ROTAX MAX CHALLENGE BRASIL 2019

REGULAMENTO TÉCNICO CATEGORIAS

ADENDOS EM VIGOR A PARTIR DE 18 DE ABRIL DE 2019

38.3.1 Diagrama do kit de montagem universal padronizado:

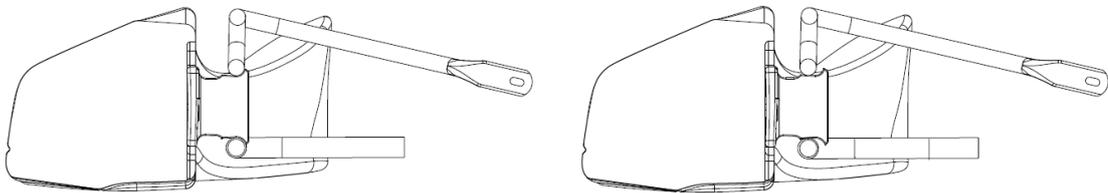
38.3.2 O kit padrão é composto de:

38.3.2.1 duas placas de plástico com 2 “gomos” cada uma, totalizando 4 gomos, parafusadas ao bico através de 4 parafusos cada, totalizando 8 parafusos;

38.3.2.2 Uma trava central em duas peças fechadas com dois parafusos

38.3.2.3 Duas travas de bico metálicas.

38.3.2.4 Nenhum outro material de nenhuma natureza pode ser usado nas peças que compõe o kit, de modo a alterar seu funcionamento. O bico deve poder transitar entre os estágios de fixação. Deve-se evitar o uso de qualquer substância sobre as peças do kit (mesmo que para limpeza), pois a checagem com o detector MiniRAE (“Cheirador”) pode ser feita a qualquer momento.

38.3.5 Posições aceitáveis no diagrama a seguir:

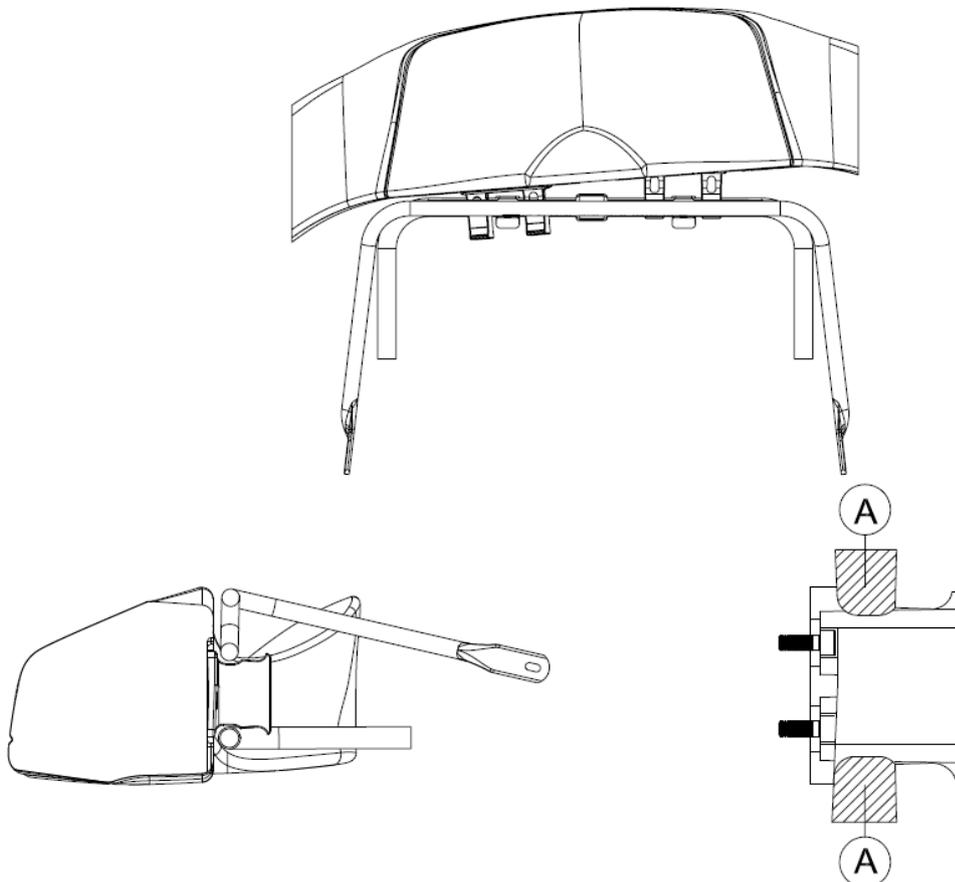
38.3.6 Define-se “posição não-aceitável” se os gomos apresentam-se deslocados para sua posição mais estreita, em um dos lados ou ambos do bico. Posição não-aceitável no diagrama a seguir:
